Zadeva: Prvo mnenje s področja prostora o osnutku Občinskega podrobnega prostorskega načrta sanacija in izkoriščanje kamnoloma Retje – Plesko na območju občine Hrastnik (ID: 2703)

**PRVO MNENJE S PODROČJA UREJANJA PROSTORA O OSNUTKU
OBČINSKEGA PODROBNEGA PROSTORSKEGA NAČRTA SANACIJA IN IZKORIŠČANJE
KAMNOLOMA RETJE – PLESKO NA OBMOČJU OBČINE HRASTNIK**

Zadeva: Občinski podrobni prostorski načrt za sanacijo kamnoloma Retje - Plesko – mnenje k osnutku

Zadeva: Mnenje k osnutku OPPN sanacija in izkoriščanje kamnoloma Retje – Plesko na območju občine Hrastnik

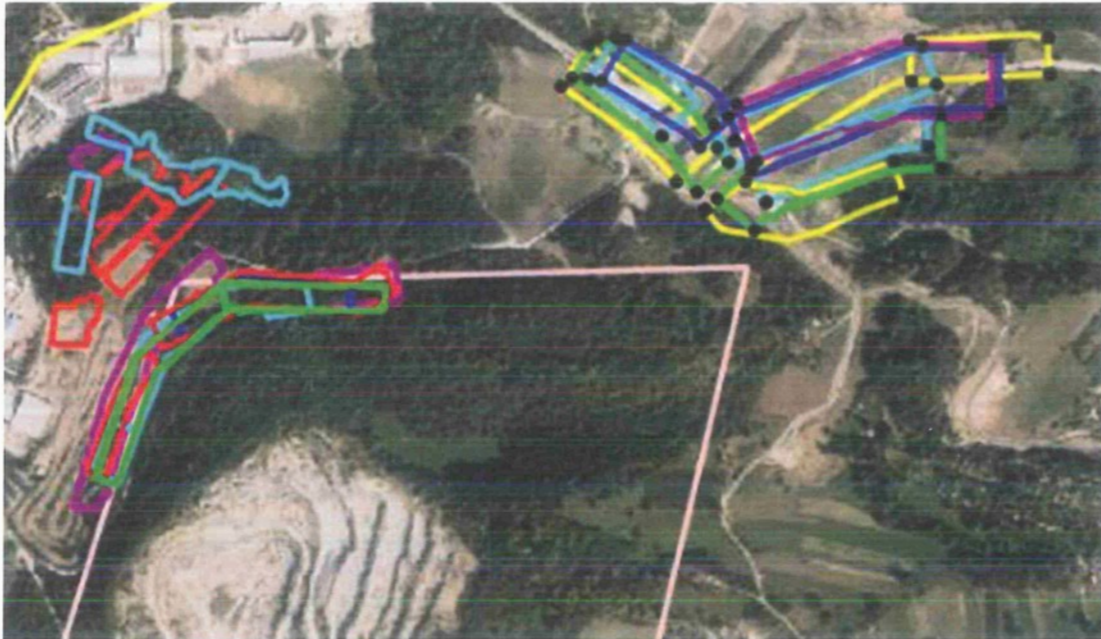
1. Območje se nahaja znotraj Pridobivalnega prostora RTH in zajema del Pridobivalnega prostora Lafarge, za katerega je le ta (oz. že pravni predhodnik) v skladu z določili ZRud pridobil ustrezno soglasje s strani RTH (oz. že od pravnega predhodnika).

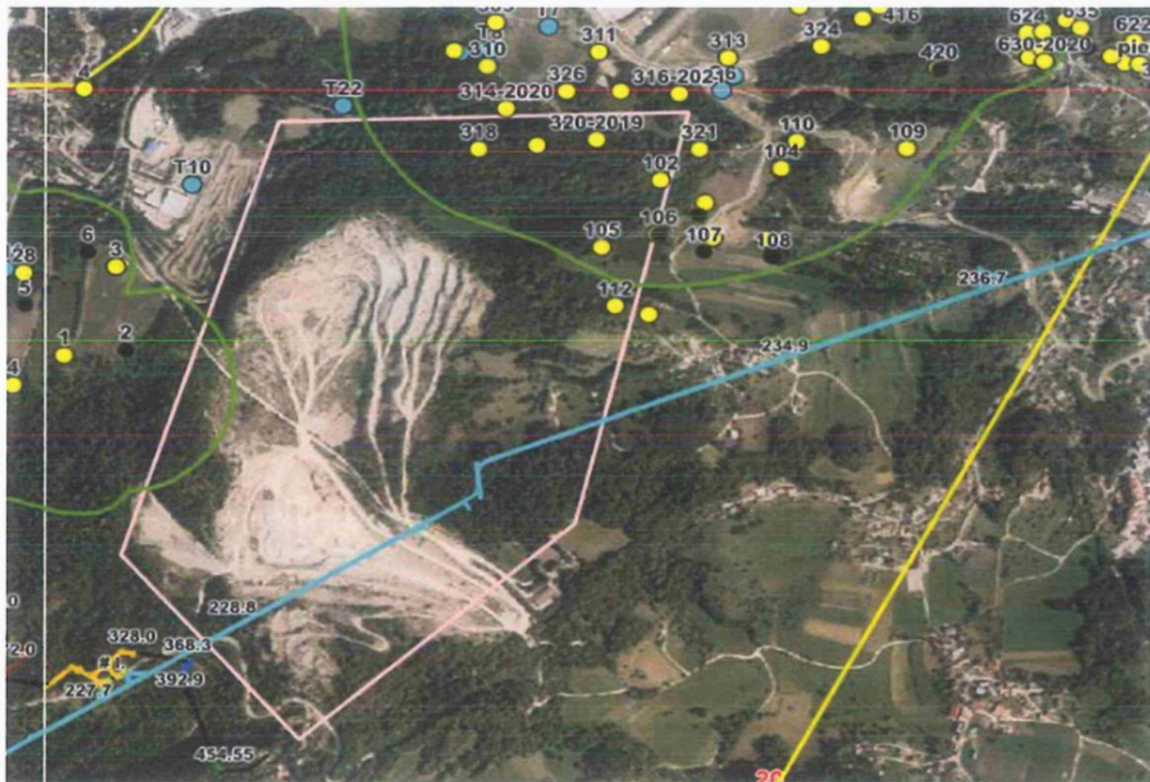
2. Znotraj predmetnega območja RTH ni izvajal sanacijskih del na površini, ker ima tam rudarsko pravico Lafarge.
3. Zapiralna dela v jami pod tem območjem niso imela negativnega vpliva na površino.
4. Severni del predmetnega območja je še vedno pod vplivom odkopavanja iz preteklosti. Rušnih procesov sicer ni zaznati, konsolidacija terena pa bo potekala tudi v bodoče.
